Voorstel Dagelijks Bestuur 6 september 2022

Onderwerp	Ter inzage leggen legger
Bijlagen	-
Steller	 
Opgavemanager

Betreft: Zienswijze ■■■■■ J, tevens bezwaar tegen Leggerwijzigingen

1. Zienswijze WF-211399, [J] [J] [J]

Situatieoverzicht:

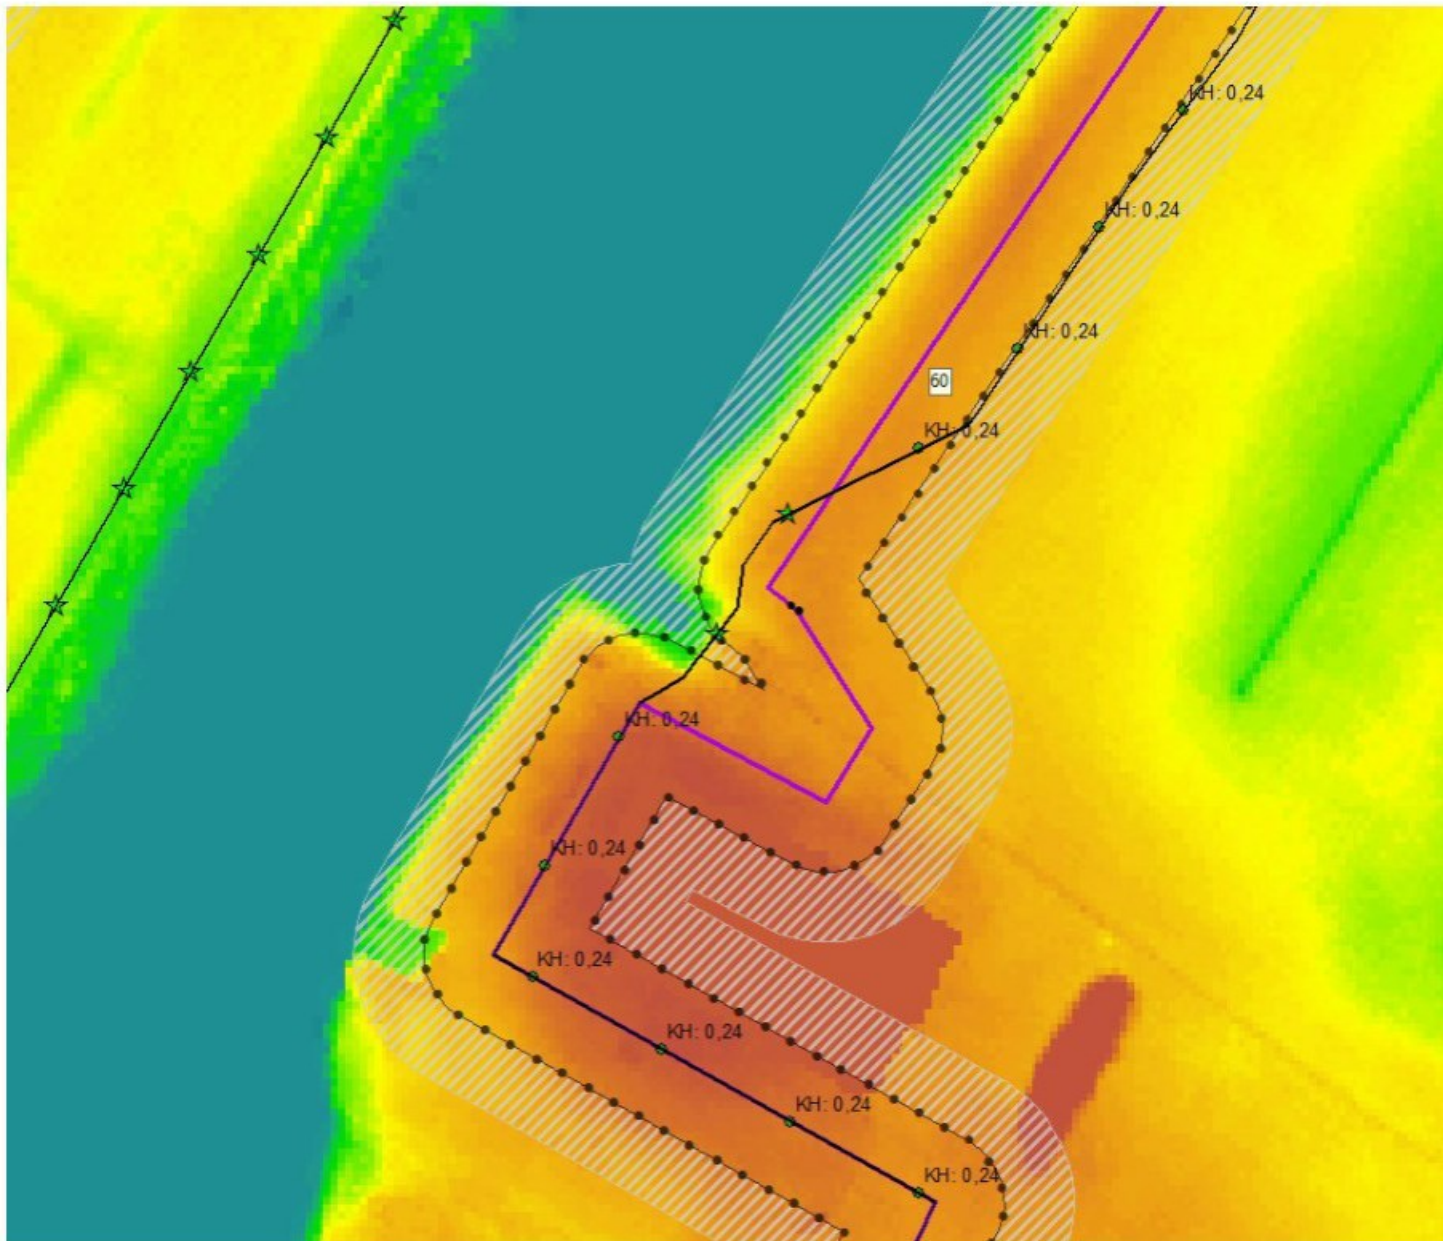
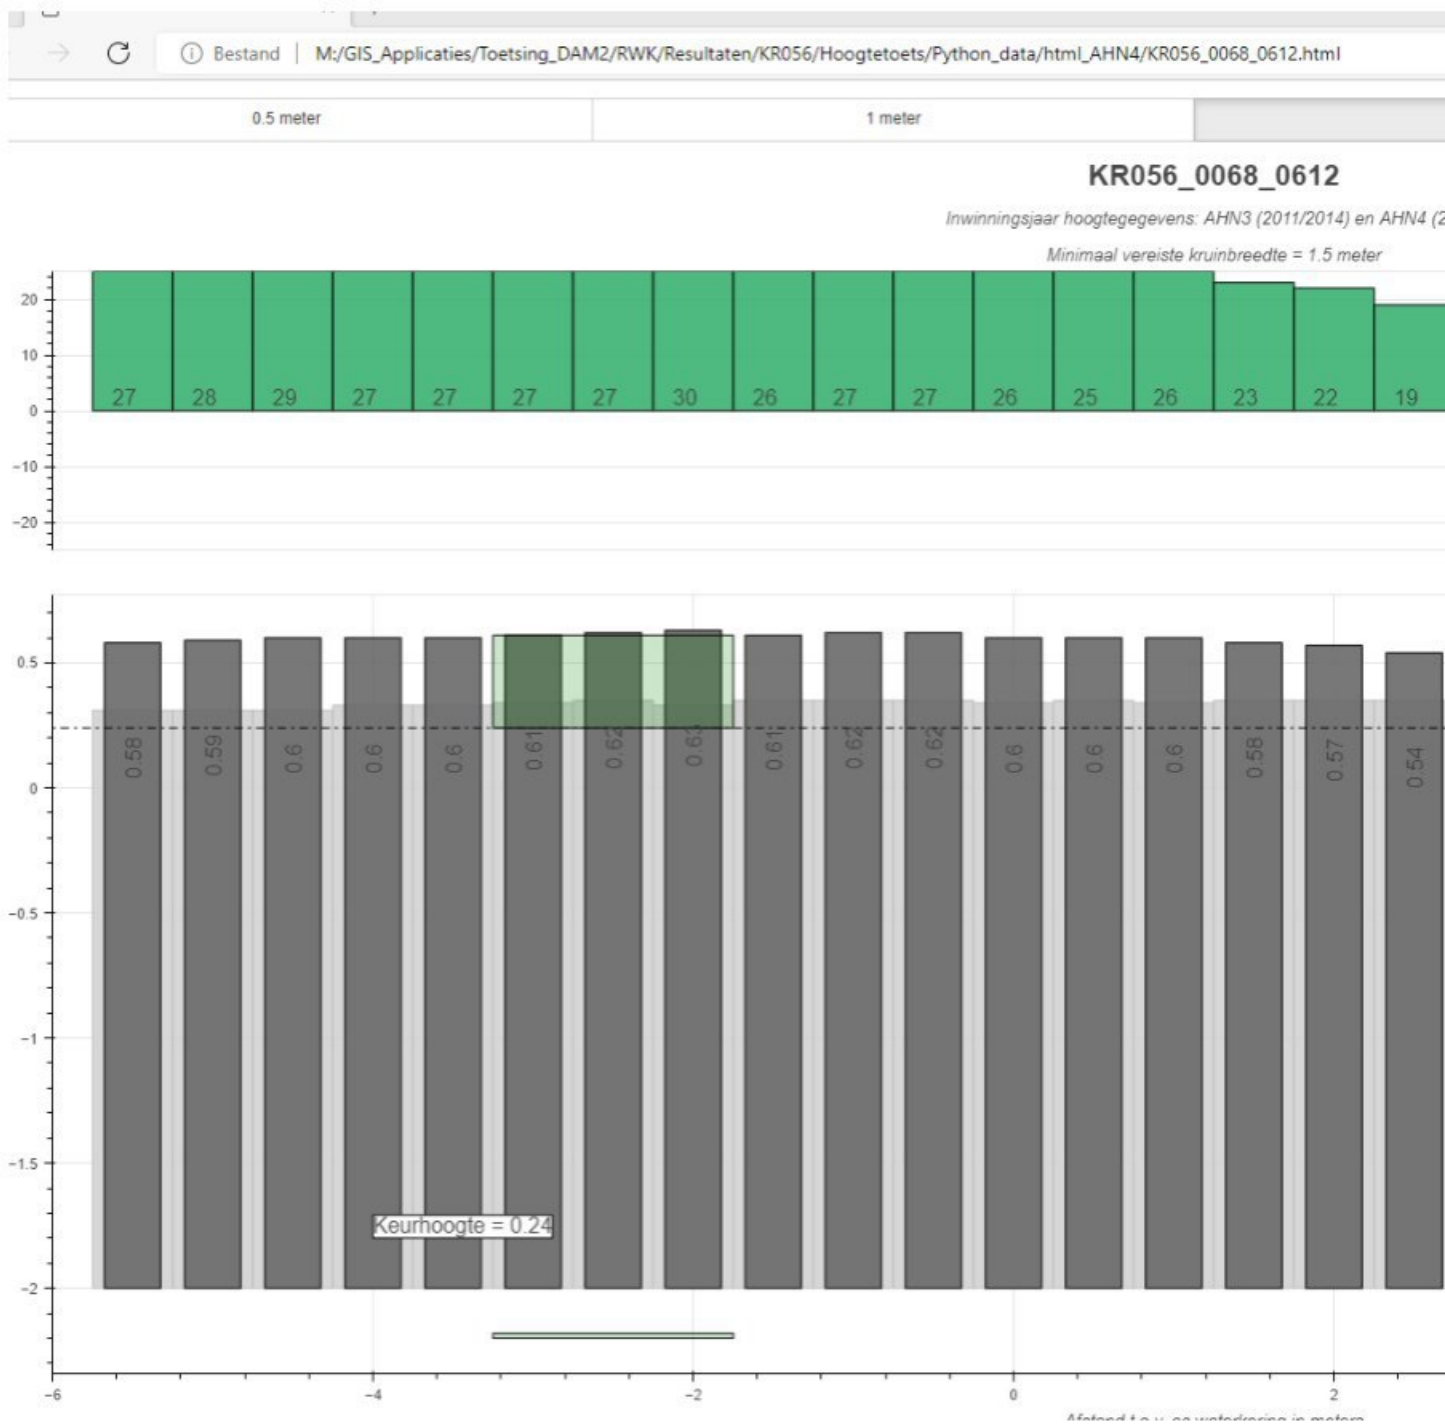
- De normhoogte (keurhoogte) is +0,24 m/NAP bij een maatgevende waterstand die eens in de 100 jaar voorkomt (bron: huidige **concept** hoogtetoeets).
- De werkelijke hoogte op de kruin is ca +0,60 m/NAP
